Asunto: Comunicación Resolución No. 1351 del 05 de julio de 2024

AUTORIDAD NACIONAL DE LICENCIAS AMBIENTALES
- ANLA –
RESOLUCIÓN N° **001351**
(05 JUL. 2024)

“Por la cual se modifica la Licencia Ambiental otorgada mediante Resolución 1326 de 5 de agosto de 2020 y se toman otras determinaciones”

Tabla 61 Zonificación de Manejo Ambiental definida por la ANLA

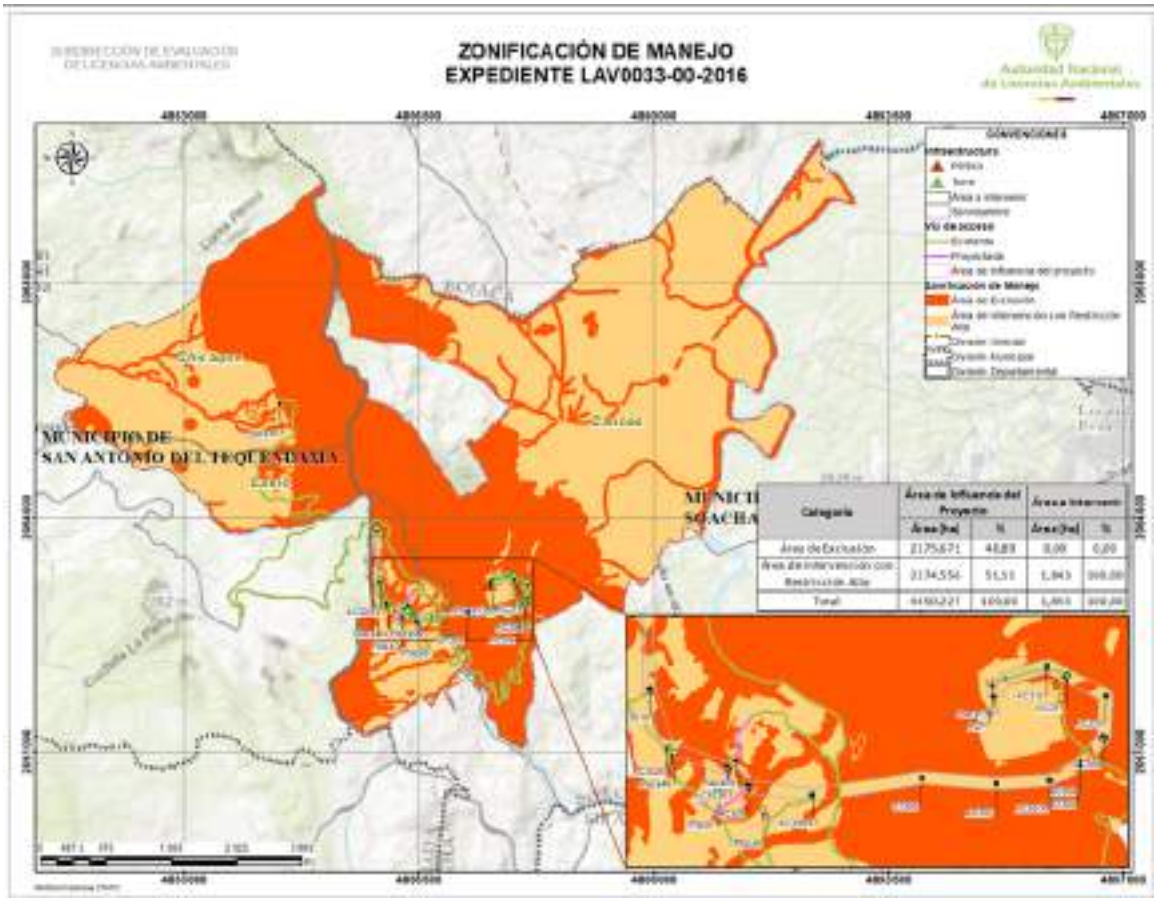
A continuación, se presenta la tabla y figura de la zonificación de manejo ambiental ajustada de acuerdo con las consideraciones de esta Autoridad Nacional para la modificación de la licencia ambiental del proyecto UPME 01 de 2013 (Subestación Norte 500 KV y Líneas de Transmisión Norte - Tequendama 500 KV y Norte Sogamoso 500 kV) – como primer refuerzo de red 500 KV del Área Oriental.
